ZNAK SPRAWY: IG.ZP.271.1.2020. Rozbudowa Nadraduńskiego Centrum Rekreacyjno-Sportowego w Stężycy.

### Wyjaśnienia nr 3 treści SIWZ

Rysunek pomocniczy:

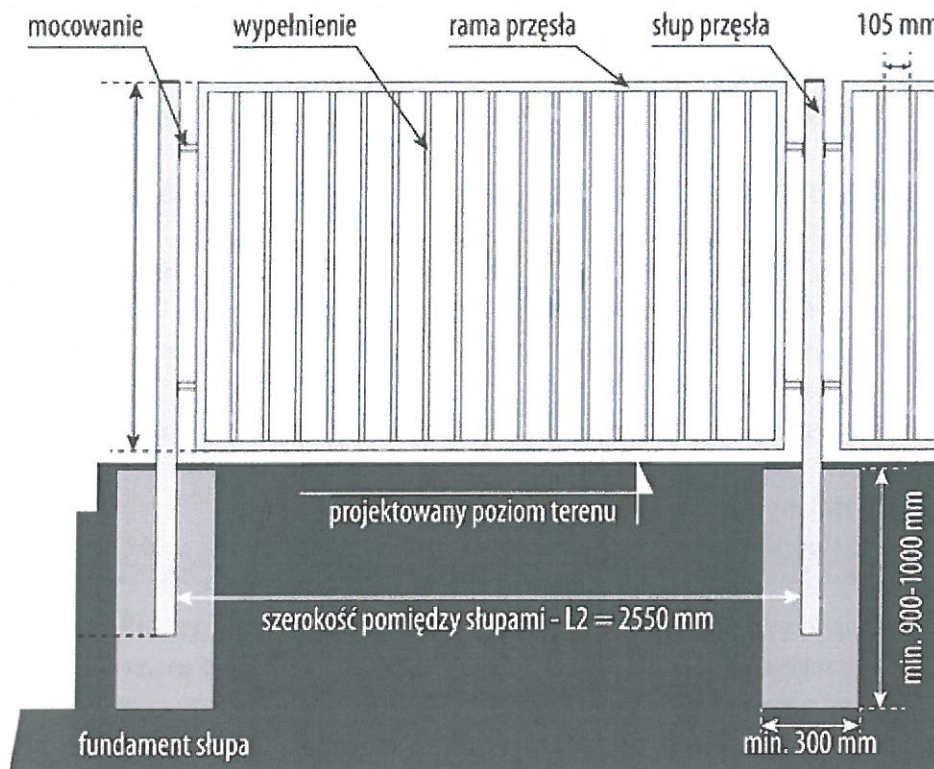
1. Proszę o:
  - przedstawienie projektu ogrodzenia dodatkowego palisadowego
  - z jakiego materiału należy wykonać palisadę wraz z podaniem pełnych wymiarów

- parametry kształtownika
  - sposób montażu
  - wskazanie na projekcie zagospodarowania terenu rys. A-1 miejsce montażu
2. Proszę o wskazanie na projekcie zagospodarowania terenu rys. A-1 miejsce montażu dodatkowego ogrodzenia panelowego systemowego w obmiarze 700 mb

1. Dodatkowe ogrodzenie palisadowe należy wykonać na terenie już istniejącego kompleksu sportowego przy ul. Parkowej 1 w Stężycy, poza opracowaniem projektowym załączonym do SIWZ. Należy wykonać kompletne ogrodzenie o stabilnej, masywnej, wytrzymałej konstrukcji, wykonana ze spawanych kształtowników stalowych, instalowanych do słupów o długości 100 mb w tym dwie bramy szer. 2,00 m każda, dwuskrzydłowe. Razem z bramami 100 mb. Wysokość przęśła min. 200 cm, wysokość ogrodzenia 220 cm. Parametry/dane techniczne nie gorsze niż:

profil konstrukcyjny - kształtownik 40x40 mm

wypełnienie przęśła - kształtownik 25x25 mm

rozstaw wypełnienia - 110 mm (światło)

wysokości przęseł - 2000 mm

szerokość przęseł - 2500 mm

rodzaje słupów: kształtownik 80x80 mm

wysokości słupów - 2800 mm

Ogrodzenie palisadowe zabezpieczone przed korozją: cynkowanie i lakierowanie proszkowe na kolor zielony.
